ИЗМЕНЕН И ДОПОЛН. 10/29г. См. примечание 4ое.	<b>ЗАВОДСКАЯ ПРОХОДНАЯ БАНЯ</b> <b>БОКОВОЙ ФАСАД И</b> <b>ПОПЕРЕЧНЫЙ РАЗРЕЗ по КУПАЛЬНОЙ.</b> ГОСУДАРСТВЕННЫЕ ЗАВОДЫ И РУДНИКИ КОНСТРУИР.: [подпись] АРТЕМОВСКОГО ОКР. ЧЕРТИЛ.: [подпись] ПРОВЕРИЛ.: [подпись] ЗАР. ТЕХН. БЮРО: [подпись] НАЧ. ТЕХН. ОТА: [подпись]	МАШТАБ: 1:100 ДАТА: 27 СЕНТ. 1928г. <b>№Б1616</b> INDEX
---	---	--

<p>ИЗМЕНЕН. И ДОПОЛН. 3-1-29. Чертеж дополнен 2-м этажем. Изменена ширина на входных дверях, указаны размеры стропил. 26-VI-29 г. Добавлены слуховые окна (4 шт.) на заднем фасаде над кухней</p>	<p><b>ЗАВОДСКАЯ ПРОХОДНАЯ БАНЯ</b> <b>НА 800 ЧЕЛ. В СМЕНУ</b> <b>ЗАДНИЙ ФАСАД И РАЗРЕЗЫ</b> ГОСУДАРСТВЕННЫЕ ЗАВОДЫ И РУДНИКИ КОНСТРУИР.: <i>Селиванов</i> ЧЕРТИЛ.: <i>Селиванов</i> ПРОВЕРИЛ.: <i>Селиванов</i> ЗАВ. ТЕХ. БЮРО: <i>Селиванов</i> НАЧ. ТЕХ. ОТД.: <i>Селиванов</i> INDEX</p>	<p>АРТЕМОВСК. ОКР. МАШТАБ: 1:100 ДАТА: 1 ОКТЯБРЯ 1928 г. <b>№5-1617</b></p>
---	---	---

**ЗАВОДСКАЯ ПРОХОДН. БАНЯ**  
НА 800 ЧЕЛ. В СМЕНУ  
ПЛАН I-го ЭТАЖА И ГЛАВН. ФАСАД

**ПРОКАТНЫЙ, МАРТЕНОВСКИЙ ЦЕХ**  
**НОВАЯ БАНЯ НА 800 ЧЕЛОВ. СМЕНЫ**  
**ПЛАН I-ЭТАЖА - ЦИХОЛ - ВЕНТИЛ. КАНАЛЫ**

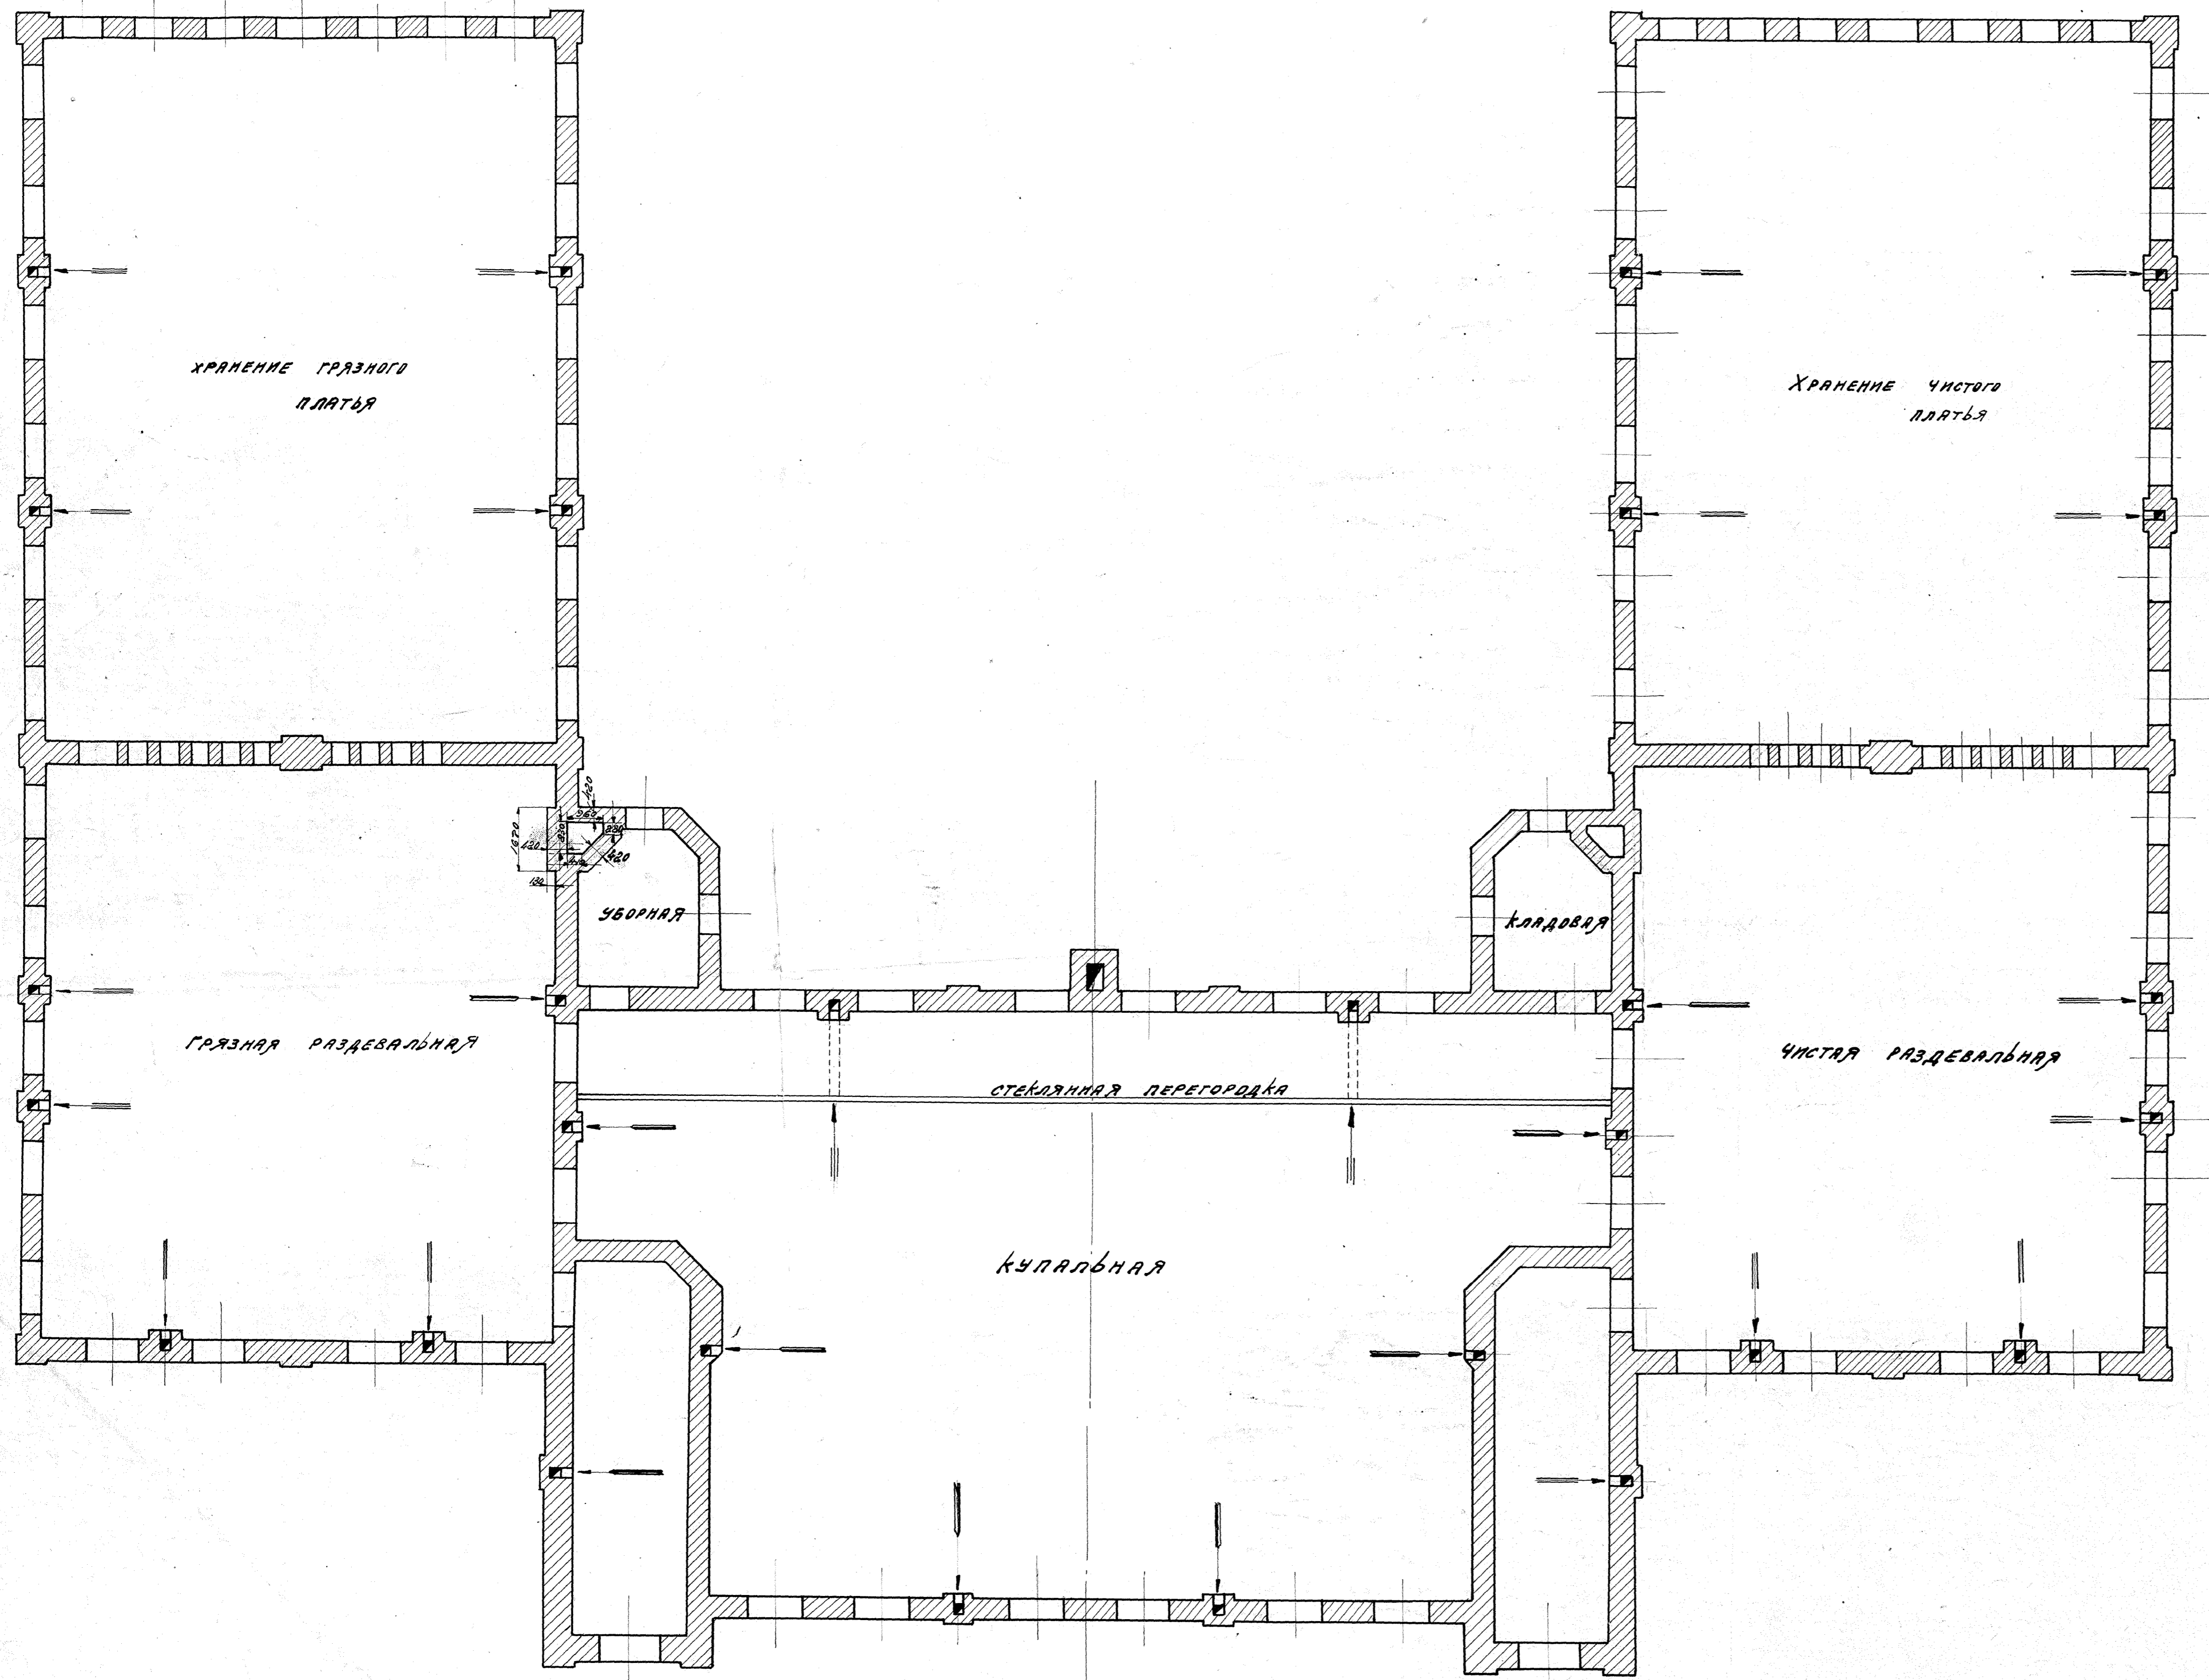
ИЗМЕНЕНИЯ И ДОПОЛНЕНИЯ  
14-1-29г.  
Исправлены все  
ошибки в размерах  
и обозначениях по  
А-А и Б-Б.
